OGGETTO: C.I.L.A. per pratica edilizia n° 64059 in data 05/12/2019.

Demolizione di n° 6 balconi sulle facciate della sede dell'Ordine, nonché rifacimento totale delle facciate (e lavori impiantistici vari); il tutto presso la sede dell'Ordine dei Medici di Frosinone.-

VERIFICA FINALE IN SITO

Foto n° 4 di 14

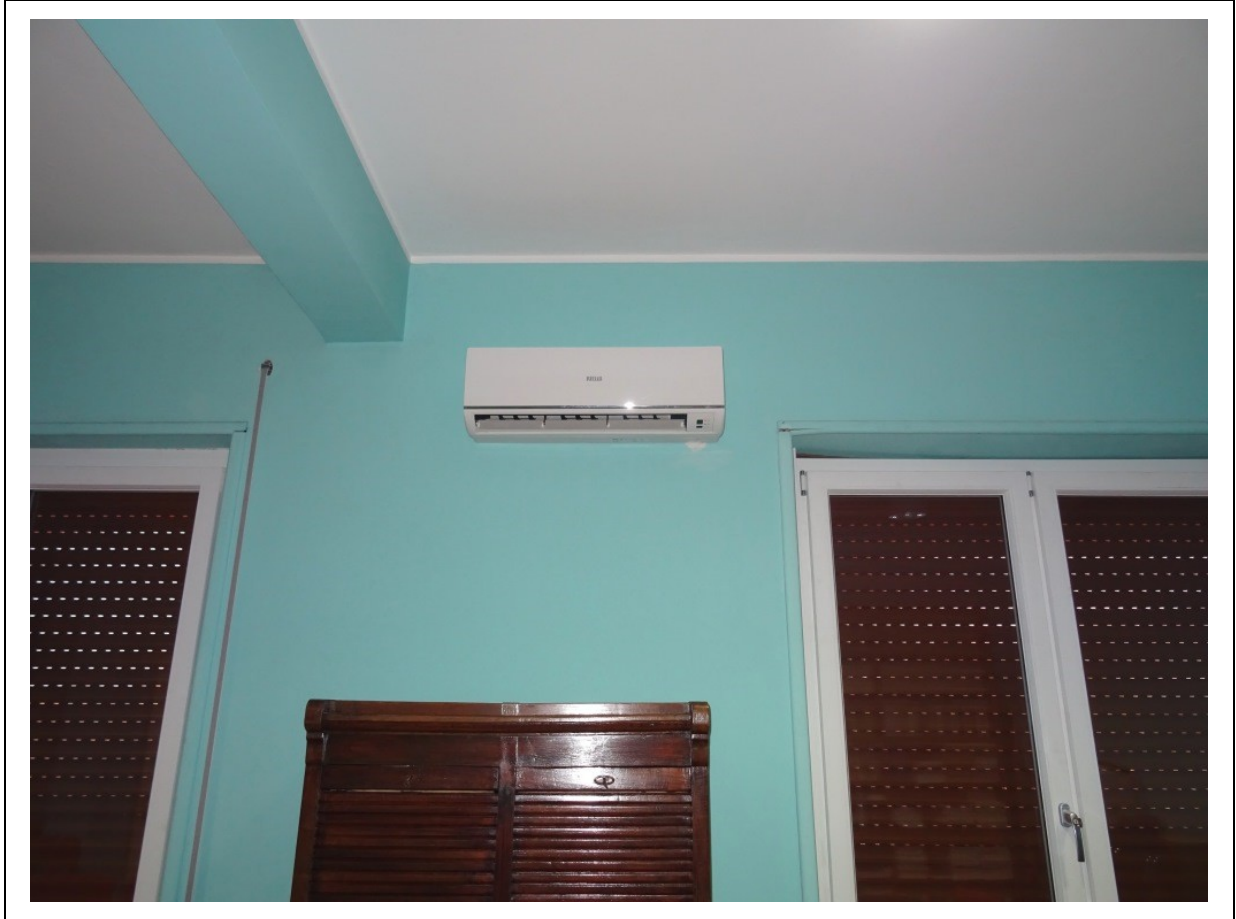
Vista dell'unità ventilante della sala conferenze, regolarmente funzionante alla data del 01/12/2022.-

Foto n° 8 di 14

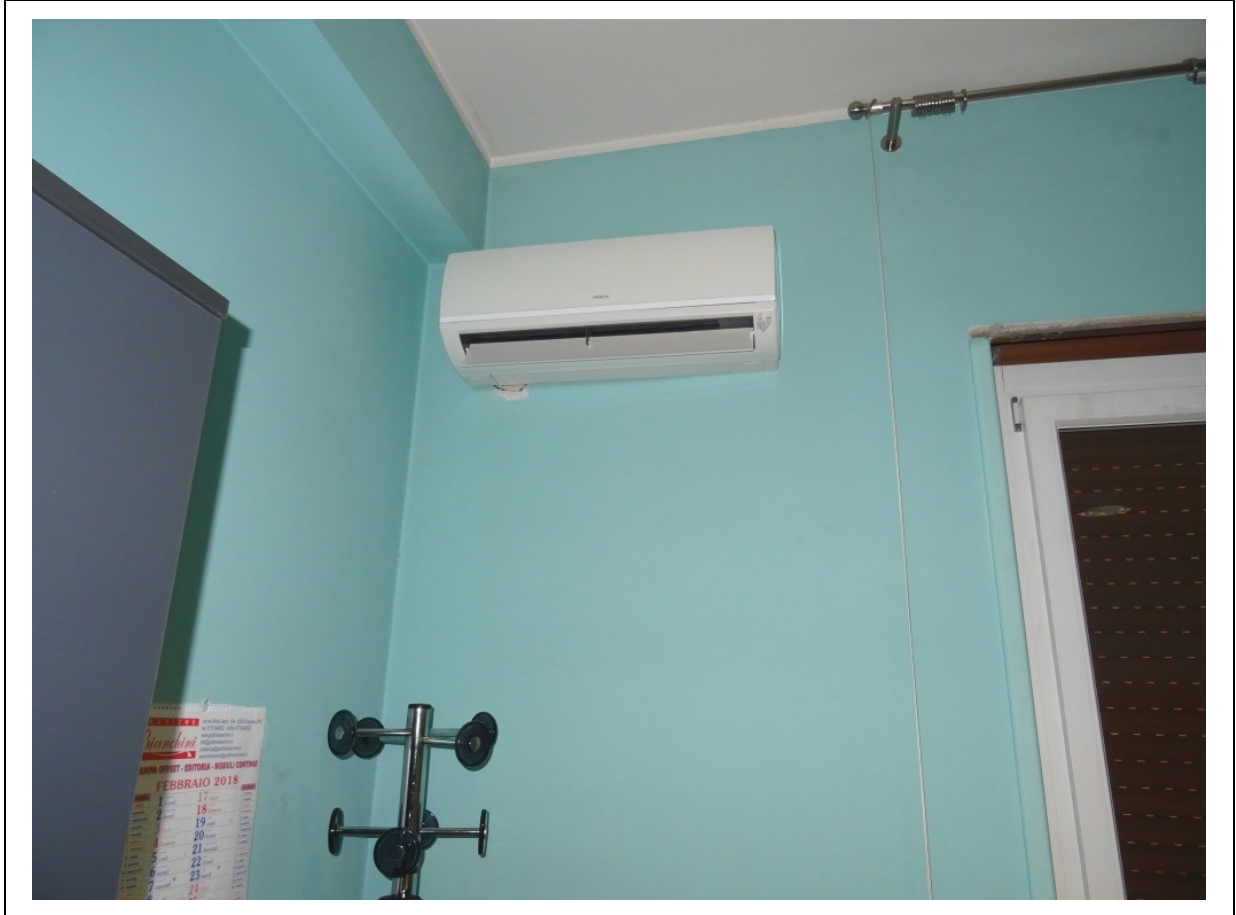
Vista dell'unità ventilante posta nell'ufficio del Presidente al 1° piano, regolarmente funzionante alla data del 01/12/2022.- Da una verifica dimensionale del locale, rispetto all'unità ventilante suddetta, è risultato che la già citata unità ventilante è sottodimensionata rispetto alla superficie del locale. In previsione di una prossima sostituzione (entro il 31/12/2025) del detto CDZ non più a norma, si consiglia di posizionarne uno di maggiore capacità raffrescante/riscaldante (almeno 12.000 BTU).-
